柱状図(0.00m~30.00m)

- 1-314(分類c)①
審査資料作成の際に模様を見直したため。
- 1-315~1-317(分類d)②
記事欄の記載変更に伴う変更。(破砕部模様の変更)
- 1-318(分類c)③
表現を統一したため。
- 1-319(分類b)④
報告書の記載漏れを修正したため。

第7.4.4.169図(1) D-1破砕帯 ボーリング調査結果(2号炉原子炉建屋付近) コア柱状図(H24-D1-3孔)

柱状図(30.00m~50.00m)

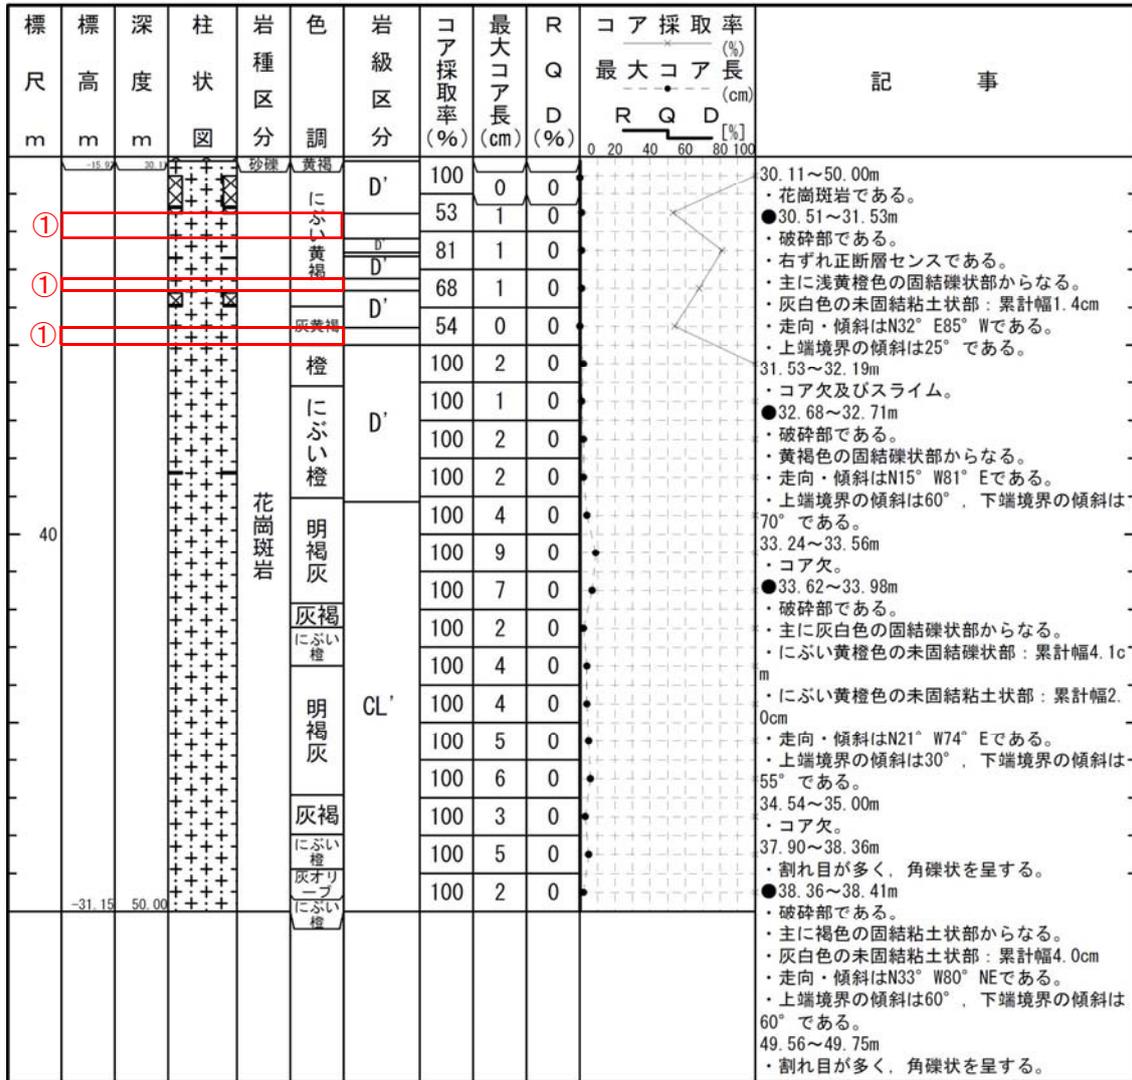
1-363(分類a)①
コア欠の反映を忘れたため。

柱状図(0.00m~30.00m)

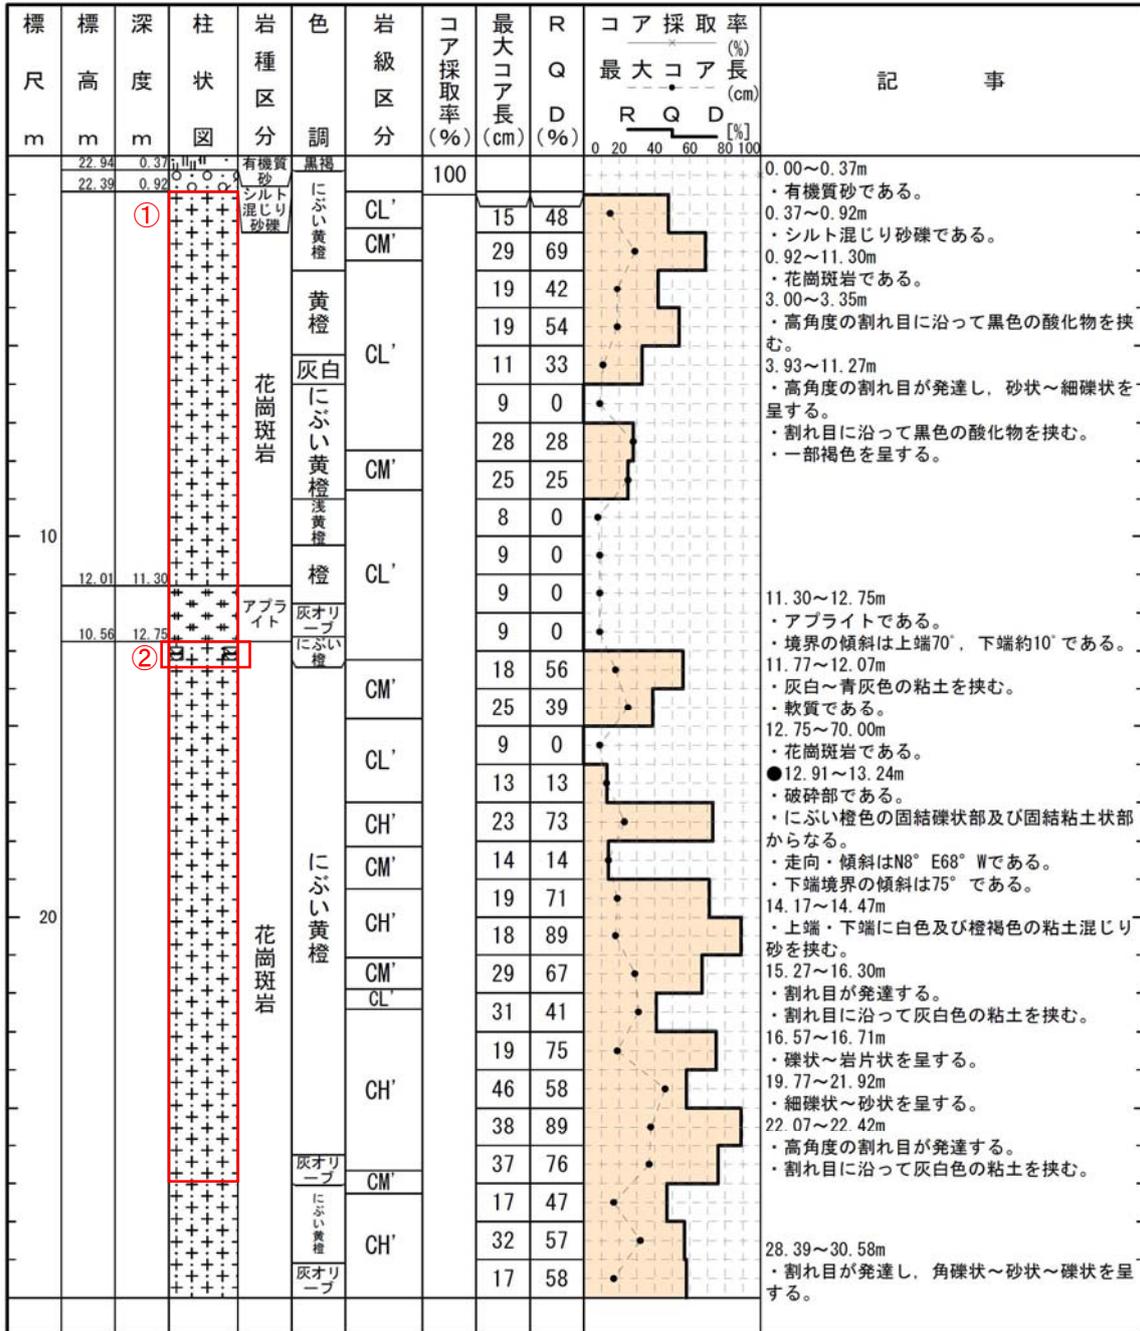
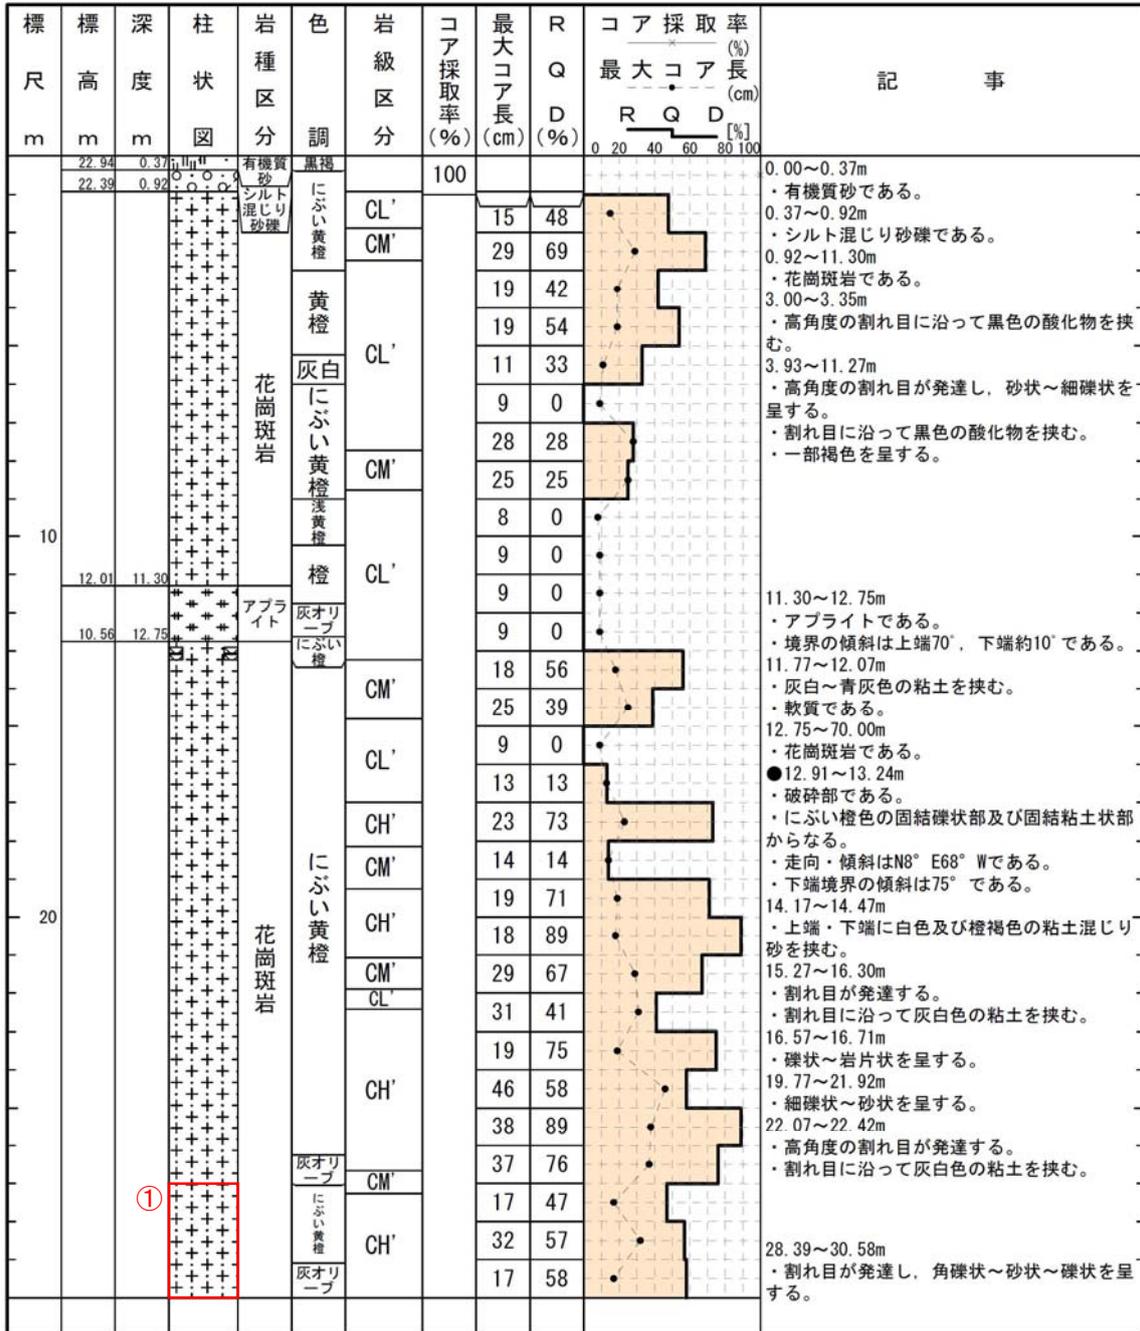
- 1-366(分類c) ①
 審査資料作成の際に模様を見直したため。
 1-367(分類d) ②
 記事欄の記載変更に伴う変更。(破碎部模様の変更)

1-366(分類c)①
 審査資料作成の際に模様を見直したため。

柱状図(30.00m~60.00m)

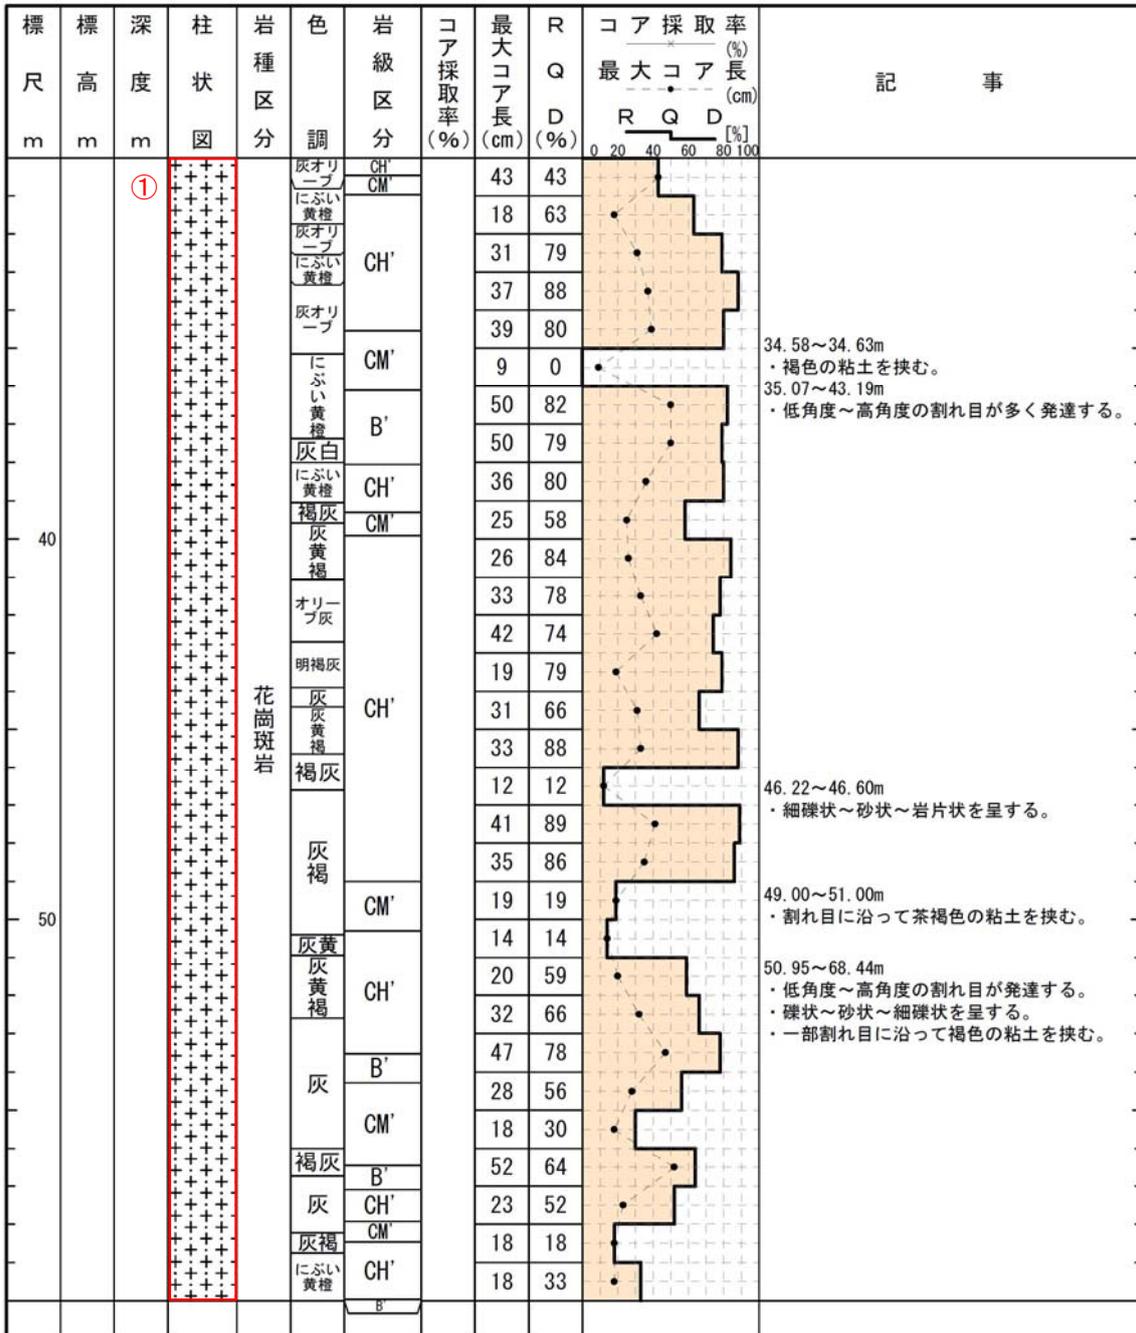
1-366(分類c)①
 審査資料作成の際に模様を見直したため。

柱状図(0.00m~30.00m)

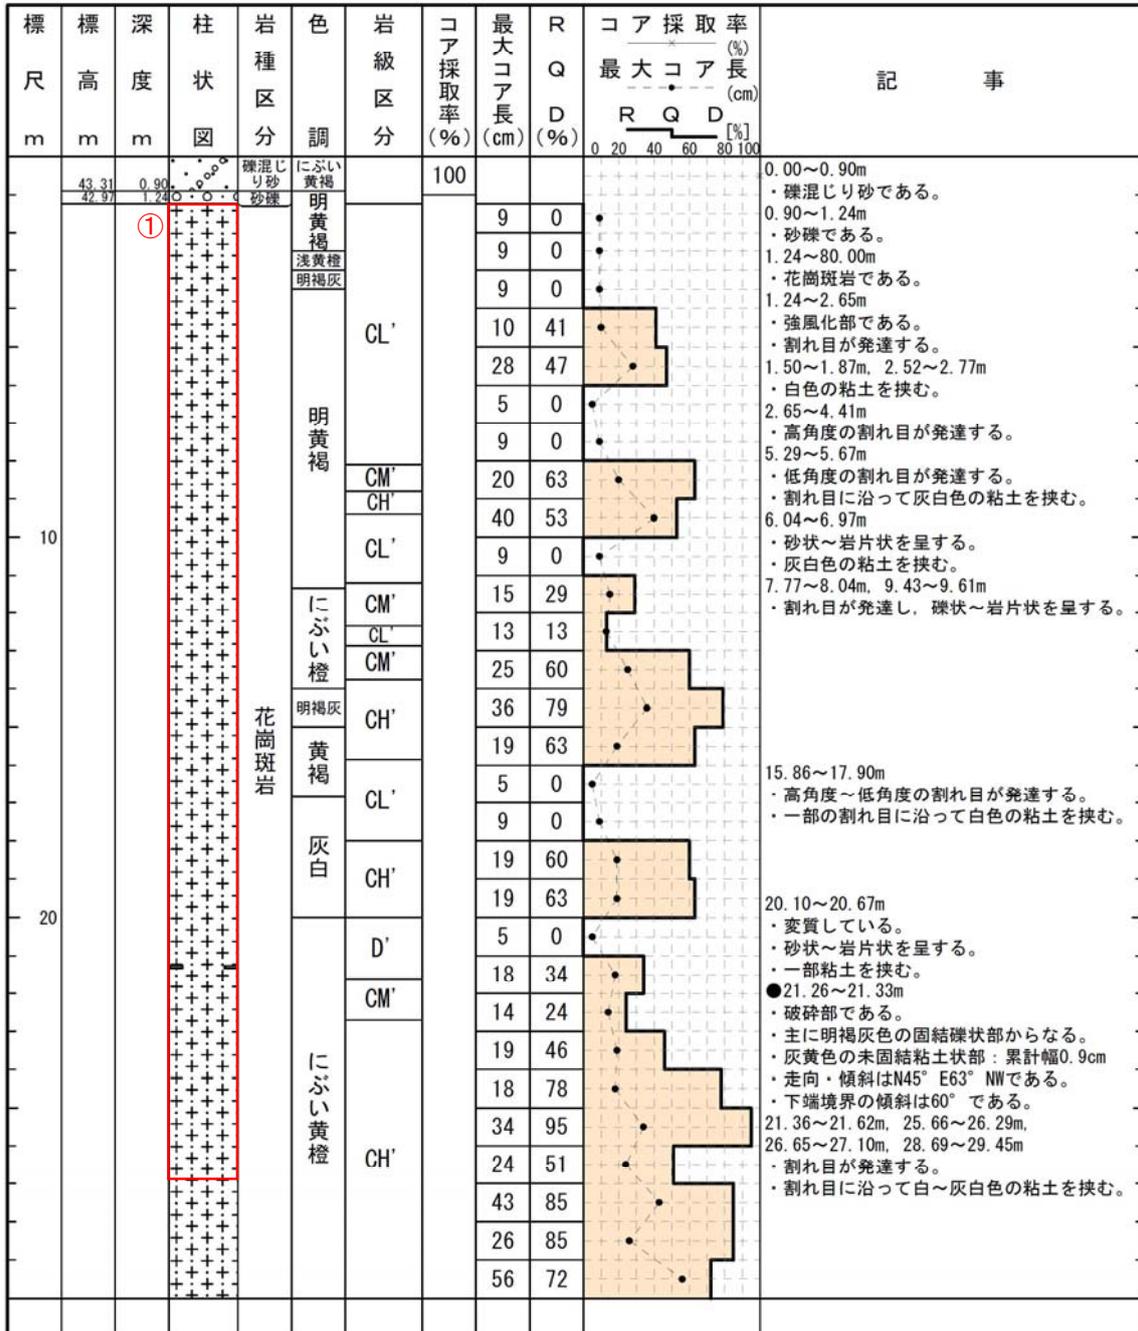
1-368(分類c)①
 審査資料作成の際に模様を見直したため。

柱状図(30.00m~60.00m)

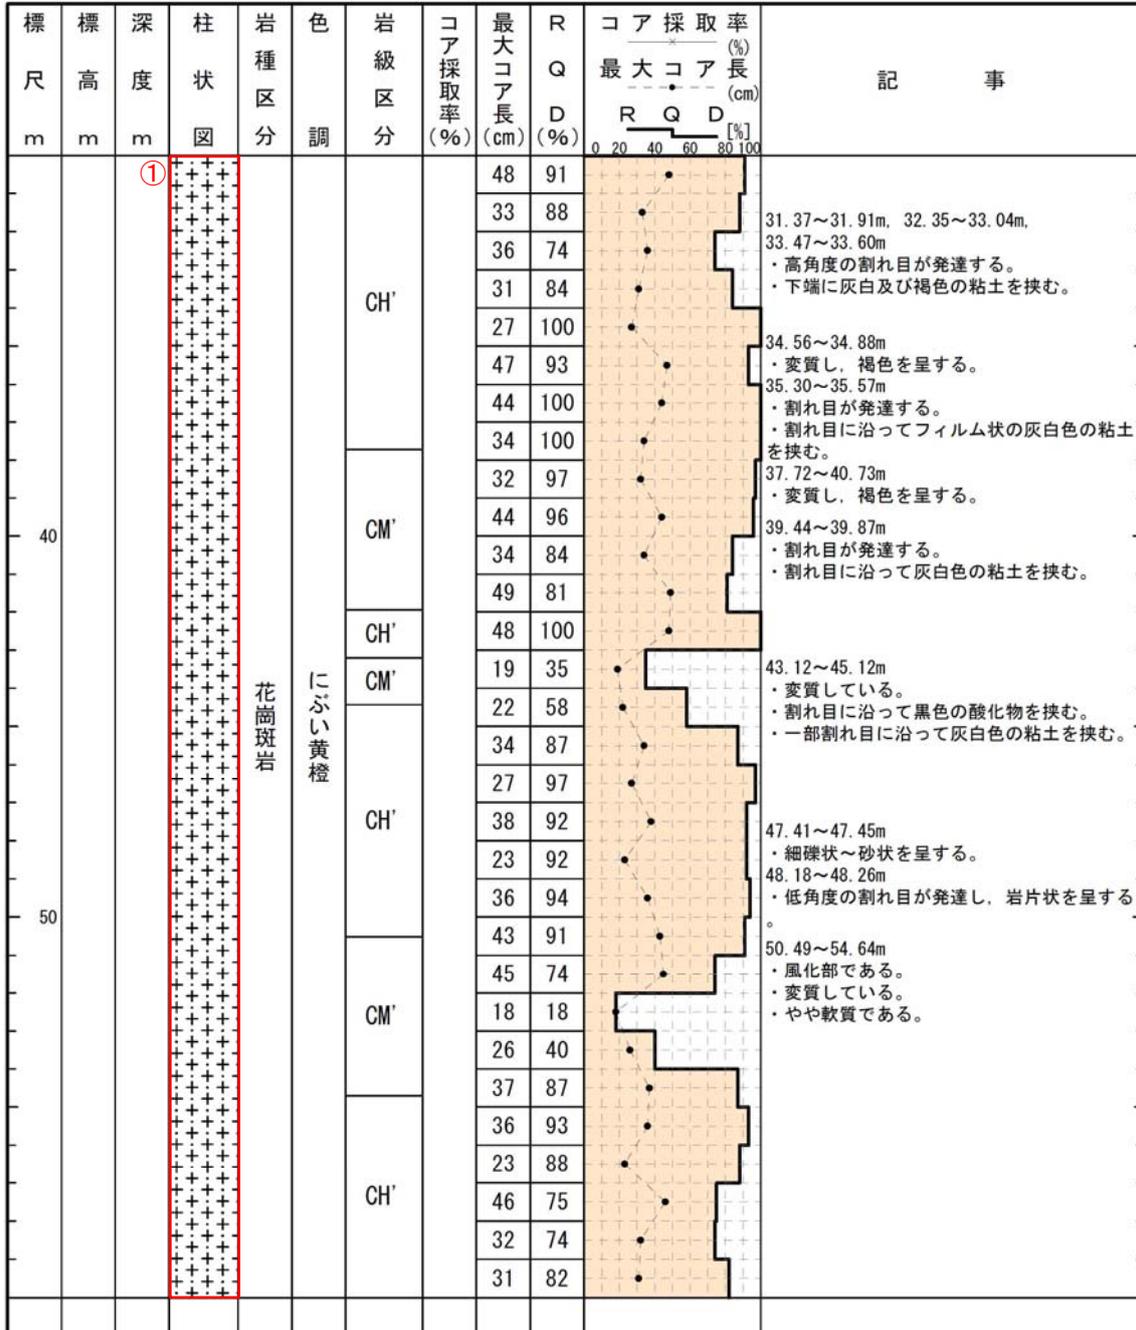
1-368(分類c)①
 審査資料作成の際に模様を見直したため。

柱状図(60.00m~80.00m)

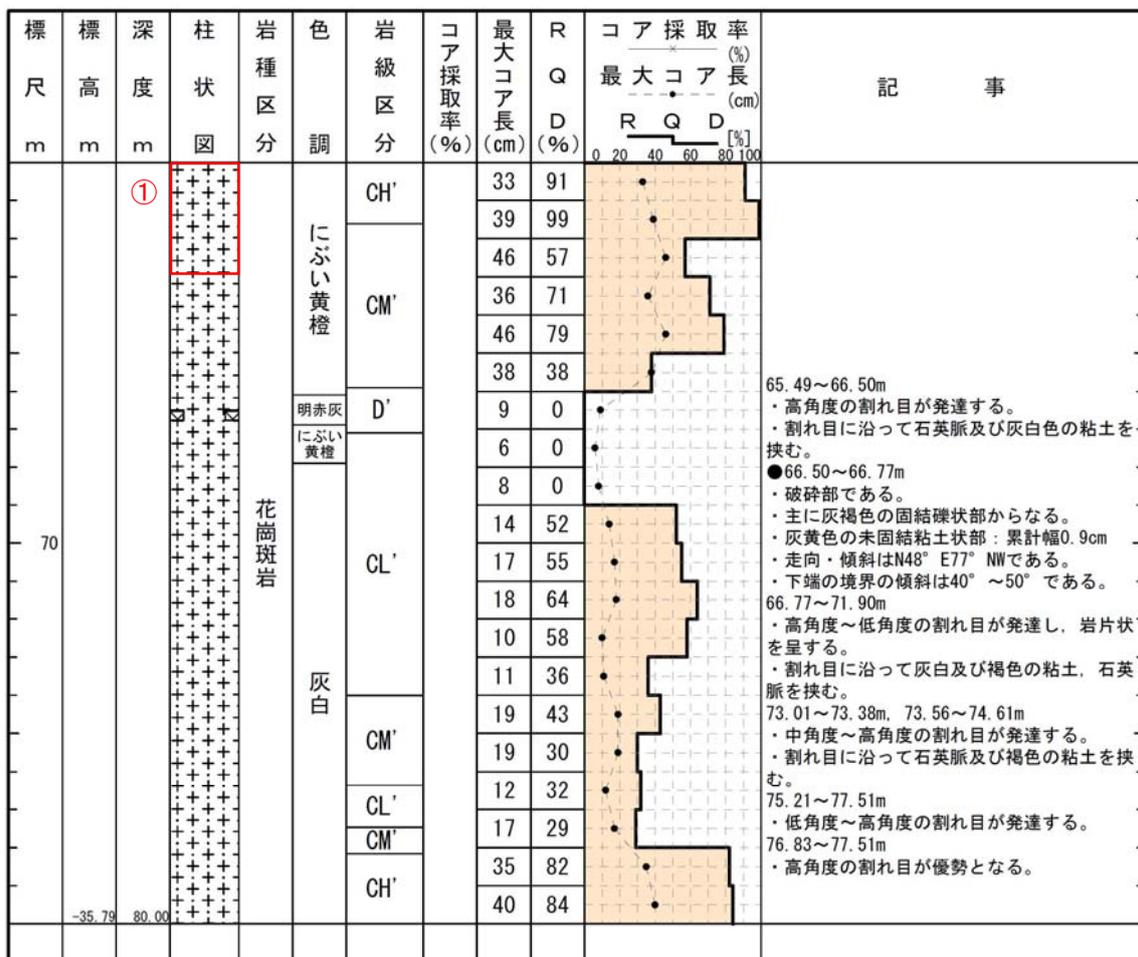
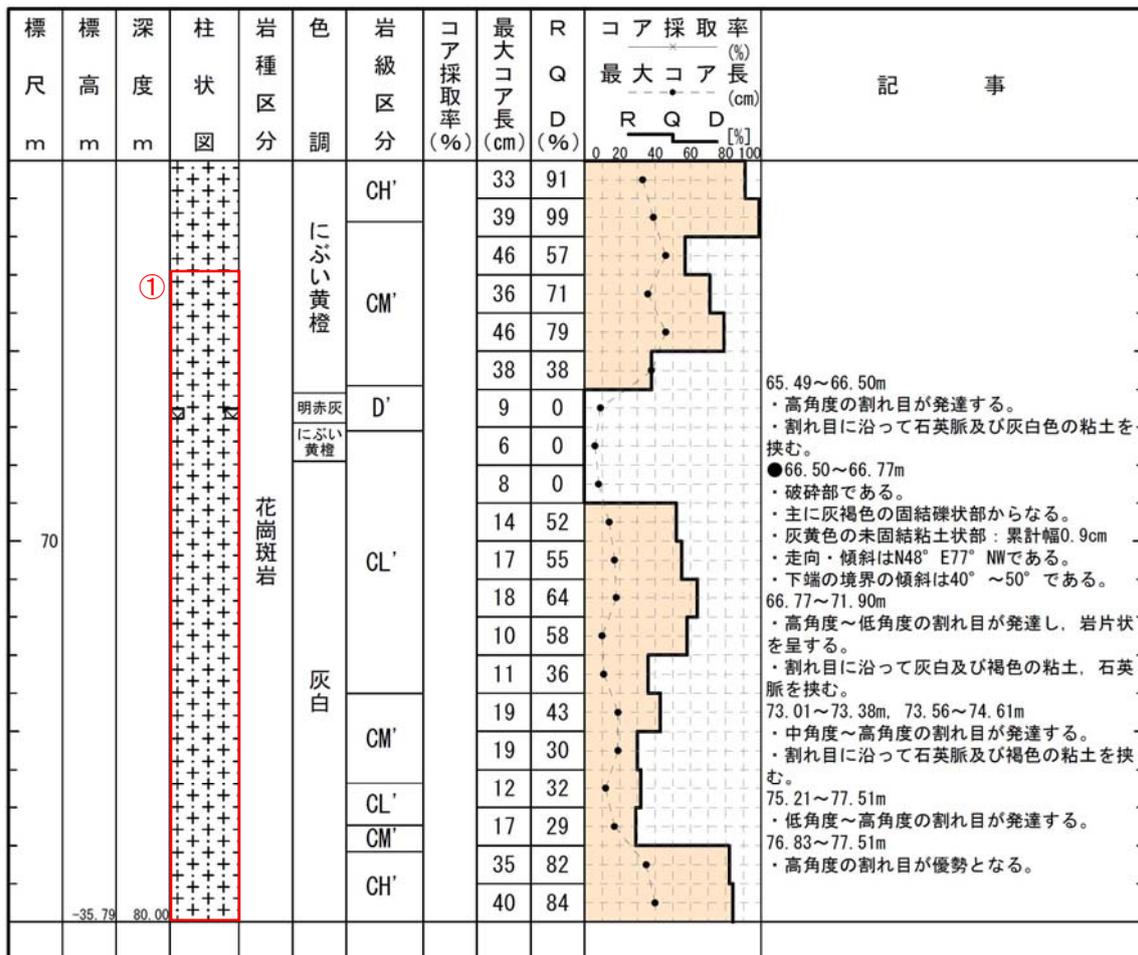
1-368(分類c)①
 審査資料作成の際に模様を見直したため。

1-368(分類c)①
 審査資料作成の際に模様を見直したため。
